**Forum mondial de l'harmonisation
des Règlements concernant les véhicules****187^e session**

**Accord de 1958 : Examen de projets d'amendements
à des Règlements ONU existants, soumis par le GRSP****Proposition de série 03 d'amendements au Règlement ONU
n° 127 (Sécurité des piétons)****Communication du Groupe de travail de la sécurité passive***

Figure 5
Exemple de répartition des zones HIC1000 et HIC1700

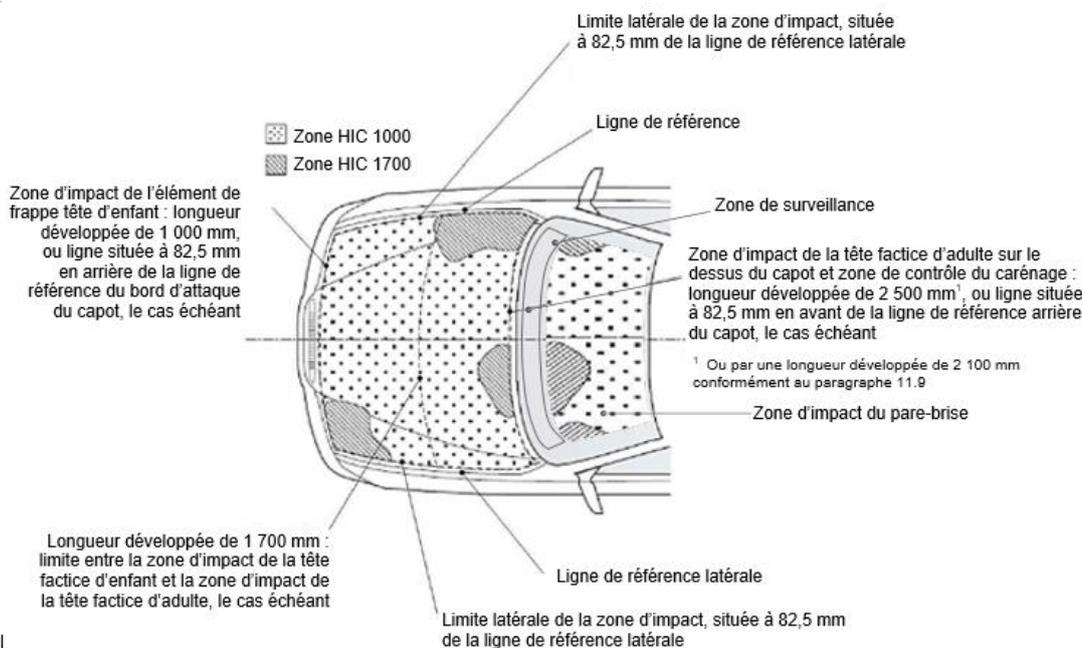
Paragraphes 3.4.1 à 3.4.4, lire :

- « 3.4.1 Le constructeur doit déterminer sur le capot et le pare-brise les zones dans lesquelles la valeur HIC ne doit pas dépasser 1 000 (zone HIC1000) et celles où elle ne doit pas dépasser 1 700 (zone HIC1700) (voir fig. 5).

3.4.2 Le constructeur doit indiquer sur un croquis la répartition de la zone d'impact du dessus du capot et de la zone d'impact du pare-brise, ainsi que des zones HIC1000 et HIC1700, dans un plan horizontal parallèle au plan de référence horizontal du véhicule. Le croquis doit contenir un nombre suffisant de coordonnées x et y pour que l'emplacement exact des zones puisse être déterminé tout en considérant le contour extérieur du véhicule dans la direction z. La zone de contrôle du carénage n'est pas prise en compte dans la répartition des zones HIC1000 et HIC1700.

3.4.4 La répartition de la zone d'impact du dessus du capot et de la zone d'impact du pare-brise, ainsi que des zones HIC1000 et HIC1700 doit se faire sur la base d'un croquis fourni par le constructeur représentant le dessus du capot et le pare-brise dans un plan horizontal parallèle au plan de référence horizontal du véhicule. ».
